REALIZZAZIONE DI UN IMPIANTO AGROVOLTAICO CONNESSO ALLA RETE ED INTEGRATO CON UN SISTEMA DI ACCUMULO DELLA POTENZA DI PICCO PARI A 33.496,32 kW E POTENZA IN IMMISSIONE PARI A 45.000,00 kW

IMPIANTO ACQUAVIVA 1

ELABORATO
160200

RELAZIONE SULLE INTEGRAZIONI E CONTRODEDUZIONI DEL
PROPONENTE

rif. elaborato "ACQ21-160200-D_Doc-Fotografica"

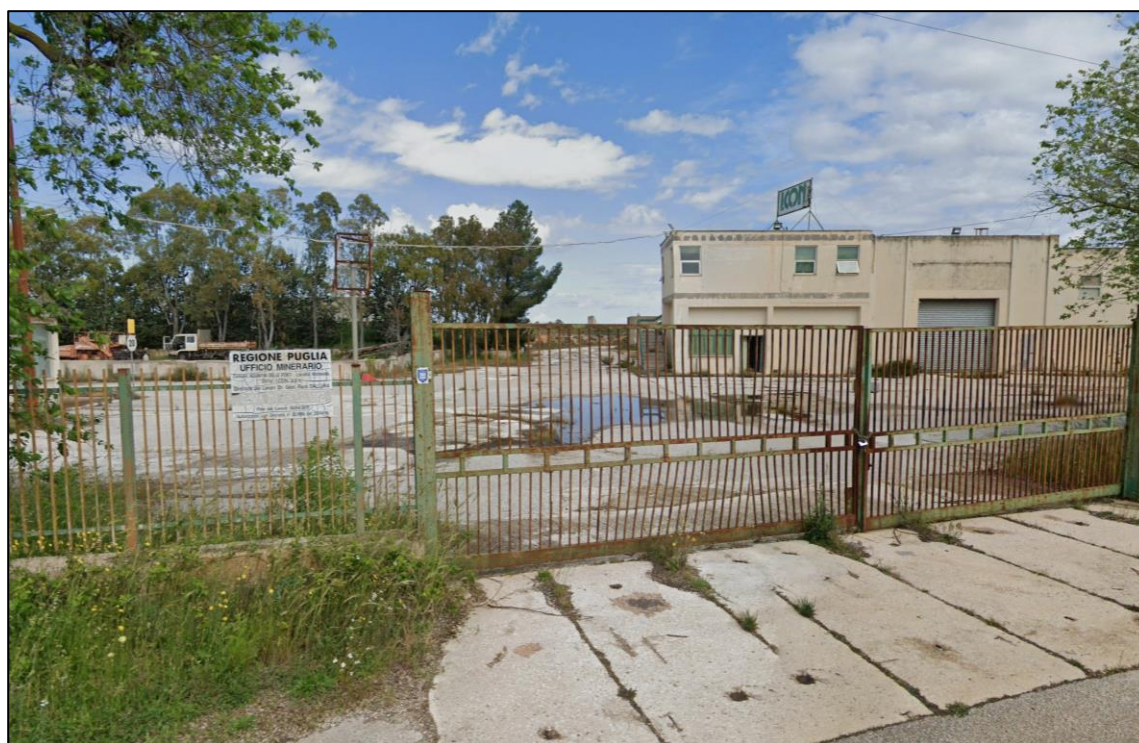
"Una dettagliata analisi dello stato dei luoghi ante-progetto, corroborata da una estesa documentazione fotografica. ad adeguata risoluzione, con planimetria dei punti di ripresa delle aree oggetto di intervento, da realizzarsi lungo tutto il perimetro dell'area di intervento e dalla viabilità interpodereale già esistente".

A seguito dell'acquisizione di oltre 600 riprese fotografiche nell'agosto 2023, l'elaborato fornito raccoglie una selezione delle più rappresentative dello stato dei luoghi nei dintorni dell'area di progetto dell'impianto agrovoltaco e della futura Stazione Elettrica di Terna. Sono stati scelti n. 21 punti di presa, 7 dei quali suddivisi a loro volta in due o tre con visivi. L'elaborato mostra la mappa con la posizione di ciascun punto e il dettaglio dell'ubicazione degli stessi con la

rappresentazione del cono visivo. In alcuni casi è stata effettuata una fusione di più immagini scattate nello stesso punto in direzioni leggermente diverse.

Il dato di fatto oggettivamente ricavabile da tale documentazione fotografica è la conformazione perfettamente pianeggiante dell'area di sito. Tutte le viste in direzione dei terreni destinati ad ospitare l'impianto e la SE (punti 01, 02 03, 04, 05, 06, 08b ubicati presso la SP n. 75) consentono una visuale limitata alle prime poche centinaia di metri fino ad interrompersi presso i primi frequenti ostacoli interposti fra l'osservatore e le aree di interesse. Tale constatazione costituisce una anticipazione rispetto a quanto sarà ulteriormente dimostrato nel seguito della mole di integrazioni prodotte, ovverosia che non è possibile cogliere interrelazioni visive con alcuno degli elementi segnalati presso la nota di richiesta integrazioni del MiC: Torre Latilla, l'impianto esistente F/177/09, la masseria Gaudenzio e la masseria Santa Chiara risultano indipendenti l'uno dall'altro e anche rispetto all'impianto.
